Teie 07.02.2024 EHR-i menetlus 408371

Meie 12.02.2024 nr 7.1-2/24/2129-2

**Kihelkonna metskond 66 kinnistu
projekteerimistingimuste eelnõu
kooskõlastamine märkustega, ristumiskoha
nõuded**

Lisa 1 EhS § 99 lg 3 kohased riigitee ristumiskoha nõuded

Joonis 1. Ristumiskoha pikikaldete kujundamine

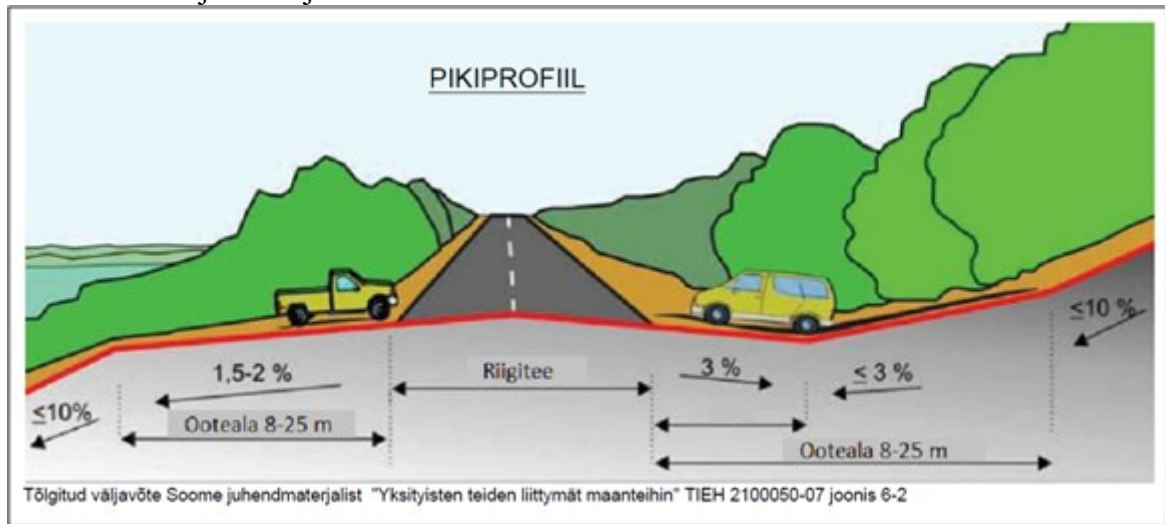
9. Ristumiskoha plaanilahenduse koostamisel lähtuda Transpordiameti tüüpjoonise [I või II](#) põhimõtetest. Pöörderaadiused määrata liikluskoosseisu kõige ebasoodsama sõiduki pöördekoridoride järgi. Kujutada pöördekoridoreid joonistel.
10. Ristumiskoht projekteerida riigiteega võimalikult täisnurga all. Ristumiskoha pikikalded määrata vastavalt alltoodud joonise põhimõtetele arvestusega, et riigitee alusele maale sademeveett üldjuhul ei juhitata.
